REGIERUNGSPRÄSIDIUM FREIBURG

Bebauung des Grundstücks Flst.Nr. 608, Gemarkung Raitbach, Stadt Schopfheim
in der Nachbarschaft zu einem landwirtschaftlichen Betrieb mit Milchviehhaltung

E-Mail des Bauamtes der Stadt Schopfheim vom 9.04.2015 (Herr Benz)

Abbildung 2) (synthetisches Windrosenbeet – roter Kreis = Standort der Hofstelle AKS südöstlich = nächstgelegene)

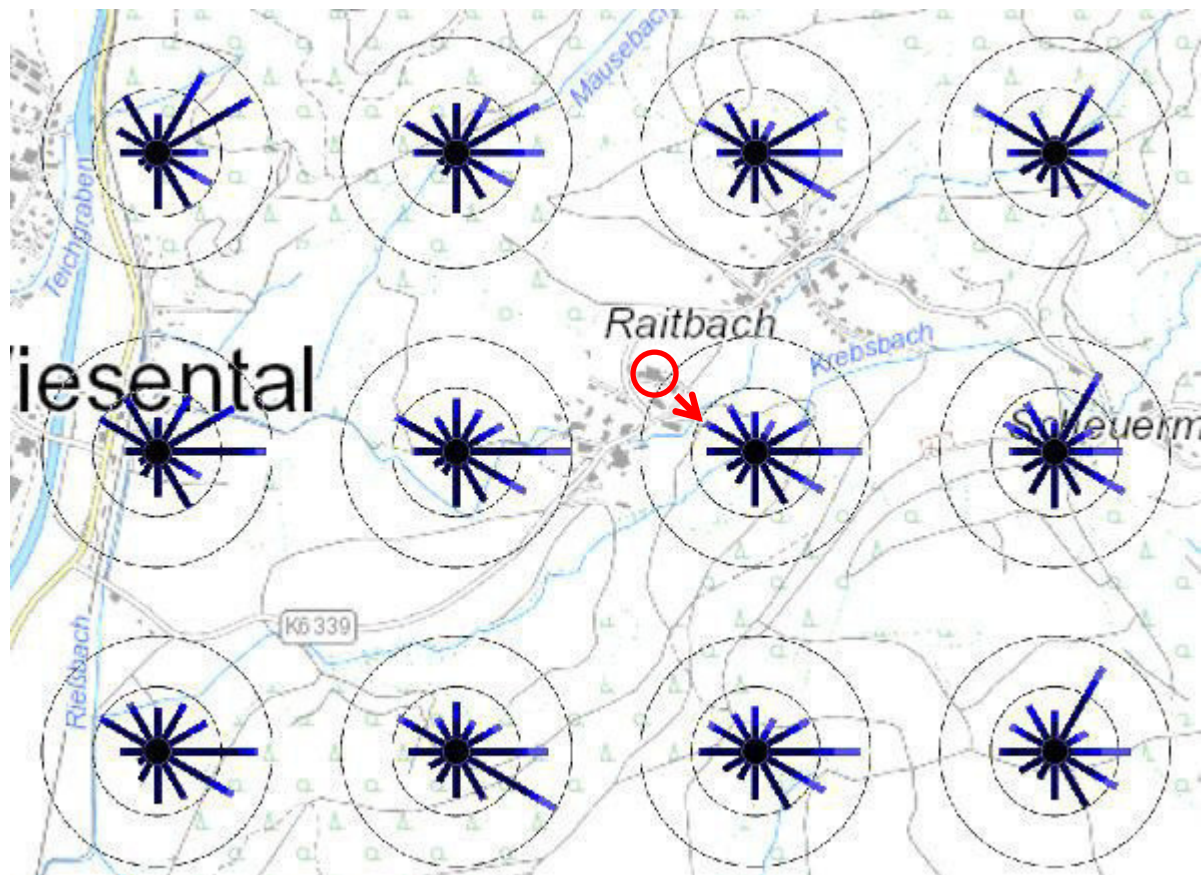
Bedingt durch die topografische Lage kann für den eingegebenen Standort keine geeignete, synthetische Windstatistik gefunden werden. Um die Situation trotzdem abschätzen zu können, haben wir deshalb auf die nächstgelegene Windstatistik zurückgegriffen.

Die Ergebnisse der Berechnung sind deshalb nur begrenzt belastbar.

Anhand des Windrosenbeetes lässt sich abschätzen, dass das Ergebnis der Berechnung, auch mit der „nächstgelegenen AKS“, noch ein brauchbares Ergebnis liefern sollte.

Abbildung 3 Berechnung mit VDI 3894 und AKS vom Standort (O) 3414 500 und (N) 5283 000

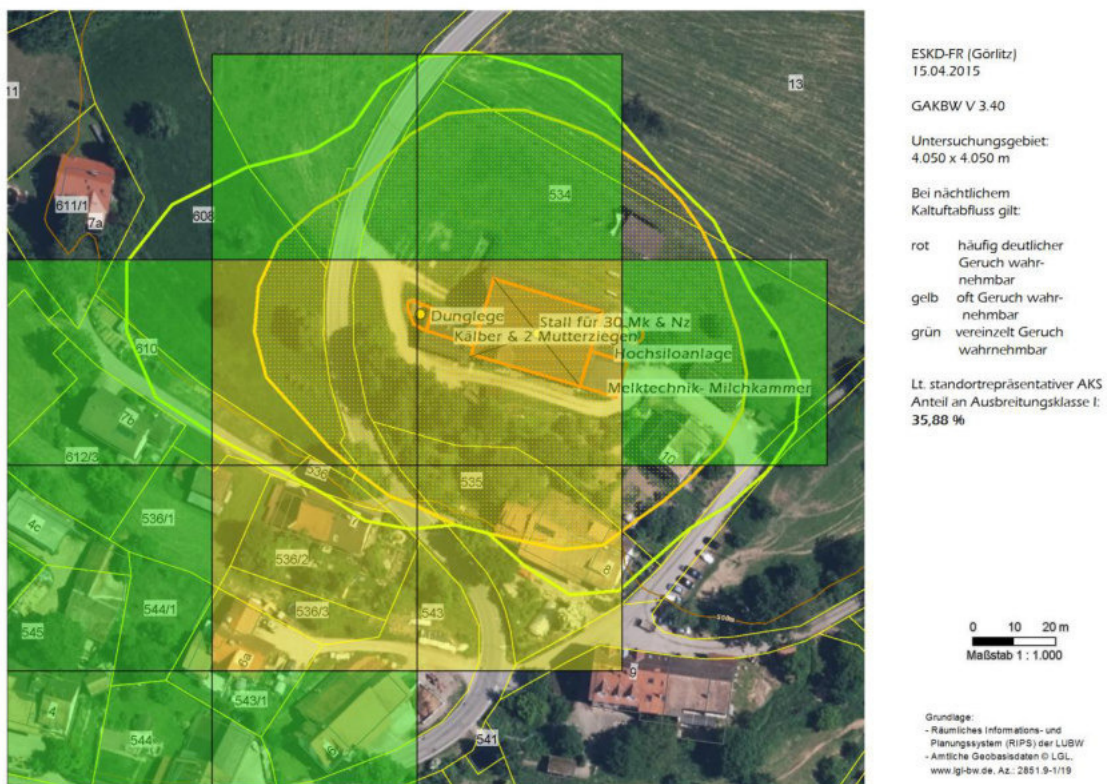
In der Grafik sind um die Hofstelle zwei Isopleten eingezeichnet – mit der Farbe Ocker findet sich die Bewertung 15% (Grenzwert für MD-Gebiete) und mit der hellgrünen Farbe die Bewertung 10% (Grenzwert für WA-Gebiete). Das Ergebnis macht deutlich, dass sich der östliche Teil des Flurstücks 608 in einer Fläche befindet, die als $\geq 15\%$ belastigt abzuschätzen ist.

Um diesen Forderungen Gerecht zu werden sollte zumindest der Bereich der inneren, ockerfarbenen Isoplethe von neuer Bebauung freigehalten werden!
